**ПАСПОРТ
ДОСТУПНОСТИ ОБЪЕКТА
СОЦИАЛЬНОЙ ИНФРАСТРУКТУРЫ**
Муниципальное автономное общеобразовательное учреждение
«Средняя общеобразовательная школа №16 имени
В.П.Неймышева» (спорткомплекс)
г. Тобольск, 15 микрорайон, №20

**НА ДОСТУПНОСТЬ ДЛЯ ИНВАЛИДОВ
И ДРУГОЙ МАЛОМОБИЛЬНОЙ ГРУППЫ НАСЕЛЕНИЯ**

АКТ ОБСЛЕДОВАНИЯ
объекта социальной инфраструктуры
К ПАСПОРТУ ДОСТУПНОСТИ ОСИ
N 2

Фотография №46

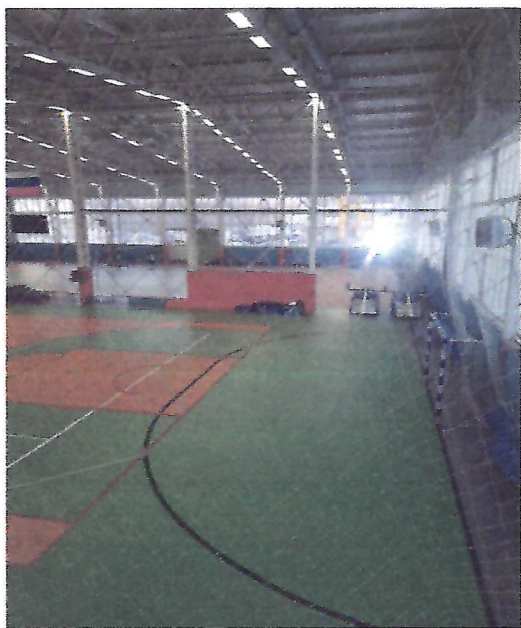
3.6	Пути эвакуации (в т.ч. зоны безопасности)	есть	1,2,8,13	4, 5, 8, 20, 36, 43, 45, 46, 48	-отсутствует контрастное сочетание цветов (дверь-стена , стена-визуальная информация) - отсутствуют эвакуационные знаки направления движения при эвакуации	К, О, С, Г, У	следует использовать контрастное сочетание цветов в применении оборудования (дверь-стена, стена – выключатели, средства визуальной информации и т.п.) Параметры звуковых и световых сигналов системы оповещения и управления эвакуацией людей при пожаре в зданиях и сооружениях должны учитывать особенности восприятия МГН с пониженным слухом и (или) зрением. п 6.5.6	индивидуальное решение с ТСР

Фотография №50

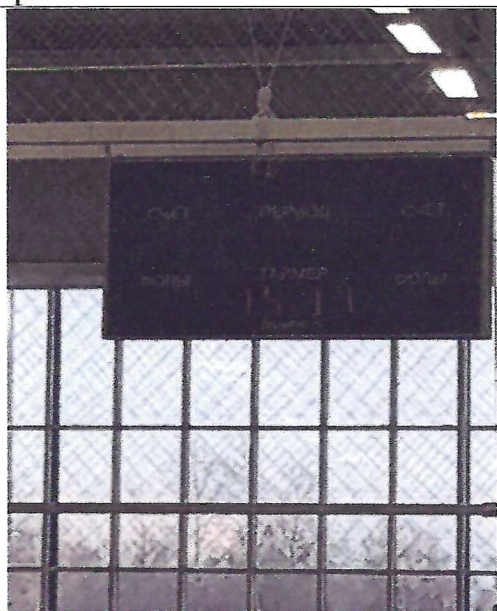
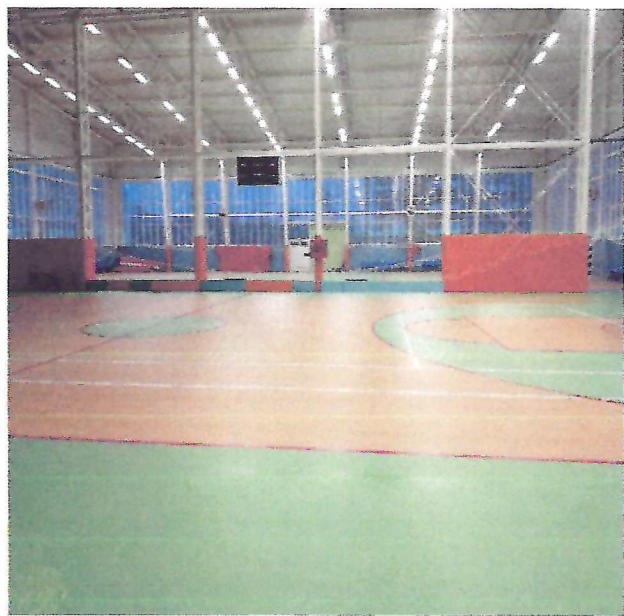
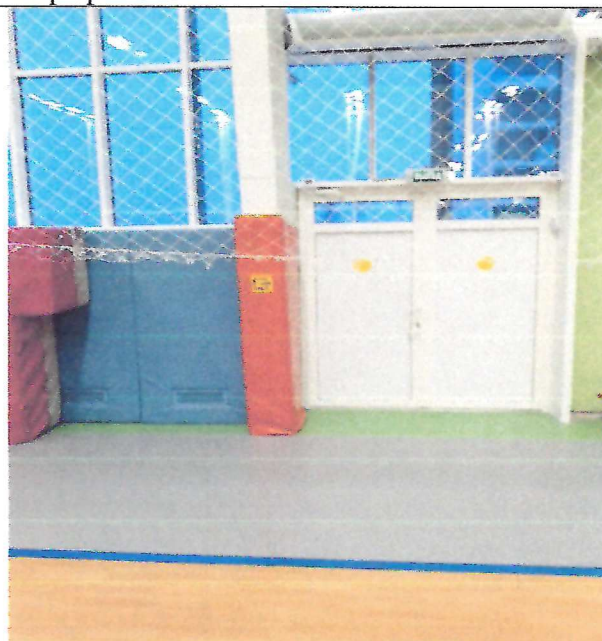
4.1	Кабинетная форма обслуживания	нет	-	-	-	-	-	-
4.2	Зальная форма обслуживания (Актовый зал) (<u>Спортивный зал</u>)	есть	1	47-55	У входа в помещение отсутствует информирующая тактильная табличка , пиктограмма идентификации помещения У входной двери в помещение отсутствует контрастное сочетание цветов стена- дверь- ручка	С	У входа в помещение установить информирующую тактильную табличку идентификации помещения с использованием рельефно-линейного шрифта, а также рельефно-точечного шрифта Брайля для людей с нарушением зрения должны размещаться рядом с дверью со стороны дверной ручки на высоте от 1,2 до 1,6 м от уровня пола и на расстоянии 0,1 м от края таблички до края дверного проема, пиктограмму	индивидуальное решение

- следует использовать контрастное сочетание цветов в применении оборудования (дверь-стена, стена – выключатели, средства визуальной информации и т.п.) п.6.4.1	ие с ТСР, ТР
4.3	Прилабочная форма обслуживания	нет	-	-	-	-	-	-	-	-
4.4	Форма обслуживания с перемещением по маршруту	нет	-	-	-	-	-	-	-	-
4.5	Кабина индивидуально обслуживания	нет	-	-	-	-	-	-	-	-

Фотография №56

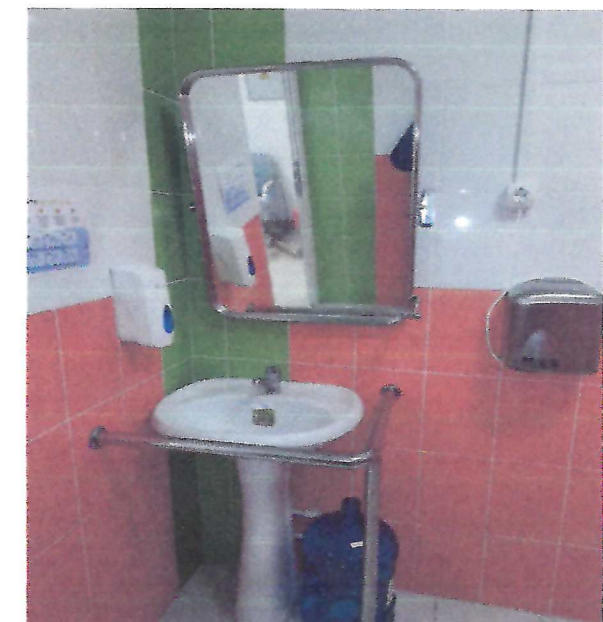
5.1	Туалетная комната	есть	8	Универсальная кабина 56,57,58, 59,	-Отсутствует контрастное выделение дверь-стена, ручка; стена-выключатель. -отсутствует информационная табличка -отсутствует информирующее устройство “занято/свободно” -отсутствует упор между сливным бочком и стеной - Отсутствует кнопка вызова ситуационной помощи, крючки для одежды и костылей, ведро для мусора. - применяется диспансер туалетной бумаги	К,О,С	-Следует использовать контрастное сочетание цветов в применяемом оборудовании (дверь-стена, ручка; стена-выключатели, средства визуальной информации и т.п.) - Установить информационную табличку помещения п.6.3.6. -оборудовать вход информирующим устройством “занято/свободно” п.6.5.11 - Рекомендуются оборудовать дверь в санузел с внутренней стороны ручкой-поручнем по рисунку Г.6 СП 136.13330.2012 - заменить диспансер туалетной бумаги на открытый - установить систему тревожной сигнализации или систему двухсторонней связи п.6.3.6	ТР, индиги виду альное решение с ТСР

6.1	Визуальные средства	есть		11,13,16,19,21,22,23,24,25,32,35,38,39,56,57	- отсутствует электронное информационное табло «Бегущая строка»; - отсутствует: контрастное выделение краевых ступеней внутренних лестниц - отсутствуют информационные таблички, указатели, пиктограммы; - встречаются дверные ручки, требующие выделения контрастным цветом;	К, О, С, Г, У	- выделить контрастным цветом контуры и ручки рабочих дверных створок -предусмотреть электронное информационное табло «Бегущая строка»; - установить информационные таблички, указатели, пиктограммы; - обеспечить контрастное выделение краевых ступеней внутренних лестничных маршей в соответствии с требуемыми нормами; - применить контрастные сочетания цветов (дверь-стена, ручка, стена-выключатель, средства визуальной информации и т. п.); - убрать информационные вывески с рабочих створок дверей	ТР, индивидуальное решение с ТСР
